RENESAS TECHNICAL UPDATE

製品分類	システムLSI	発行番号	TN-RIN-A005A/J	Rev.	第1版
題名	OS ライブラリ不具合 (Mailbox キュー管理、タイムアウト、起床要求キューイング数)		情報分類	技術情報	
適用製品	下記参照	対象ロット等	関連資料	R-IN32M3 シリーズ ユーザーズ・マニュアル・R-IN32M3-EC Rev.3.01 (R18UZ0002JJ0301) R-IN32M3 シリーズ ユーザーズ・マニュアル・R-IN32M3-CL Rev.2.02 (R18UZ0004JJ0202) R-IN32M3 シリーズ ユーザーズ・マニュアル周辺機能編・R-IN32M3-EC・R-IN32M3-CL Rev.6.01 (R18UZ0006JJ0601) R-IN32M3 シリーズ プログラミング・マニュアル OS 編・R-IN32M3-EC・R-IN32M3-CL Rev.4.00 (R18UZ0010JJ0400)	
		全ロット

例) tslp_tsk

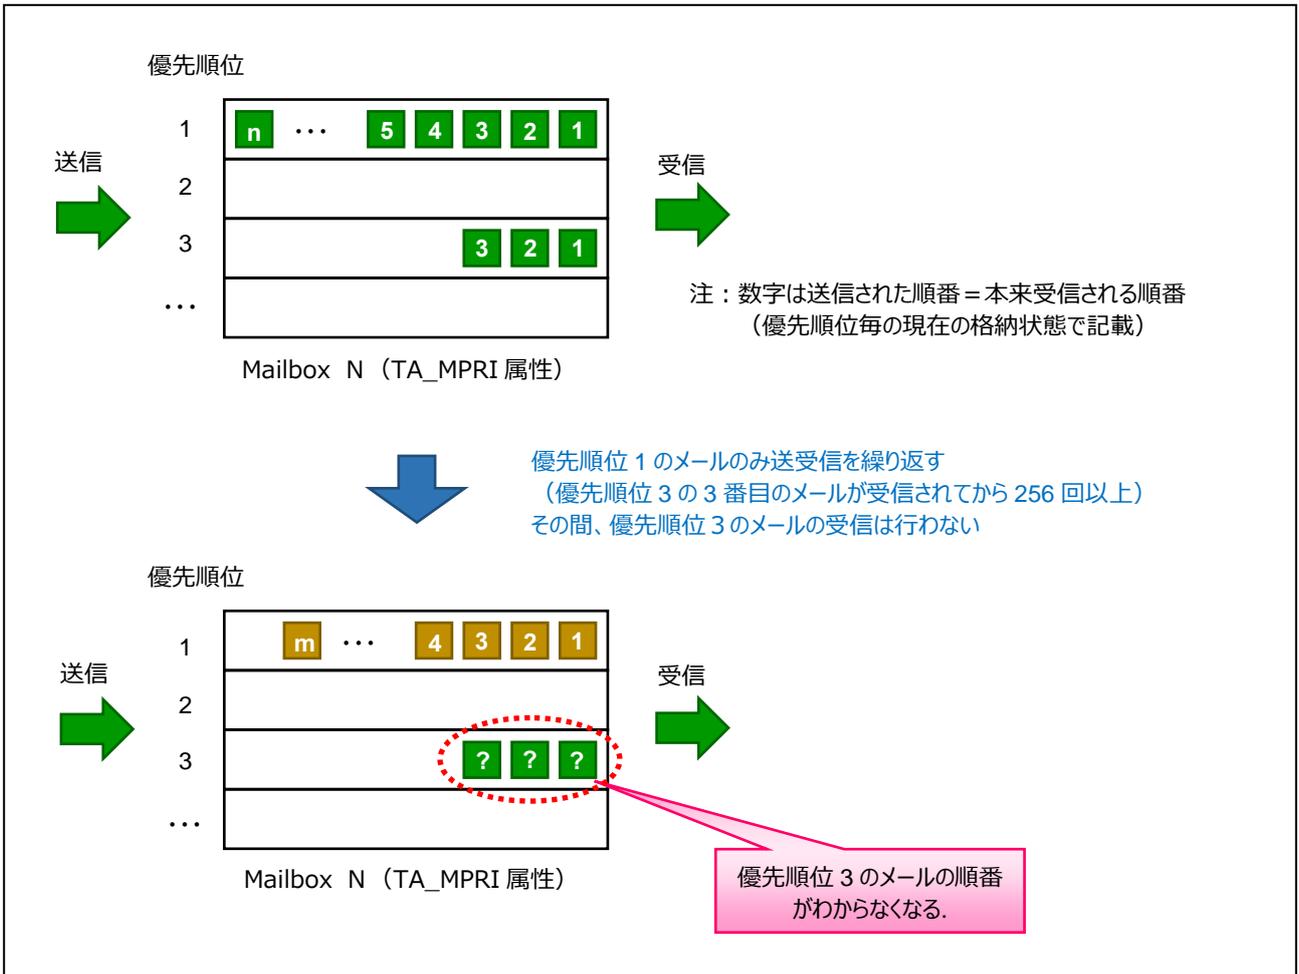
2.2 タイムアウト

タイムアウト付きシステムコールにおいて、指定された時間よりも 1ms 短い時間でタイムアウトが発生します。

以下のシステムコールのタイムアウト指定に 1 以上の値を設定した場合

- tslp_tsk
- twai_sem
- twai_flg
- trcv_mbx
- tloc_mtx

1) 現在の OS ライブラリの動作

2) uITRON 4.0 の動作

4.2 タイムアウト

タイムアウト発生の時間が正常 (uITRON4.0 準拠) となるように API の動作を改訂いたします。
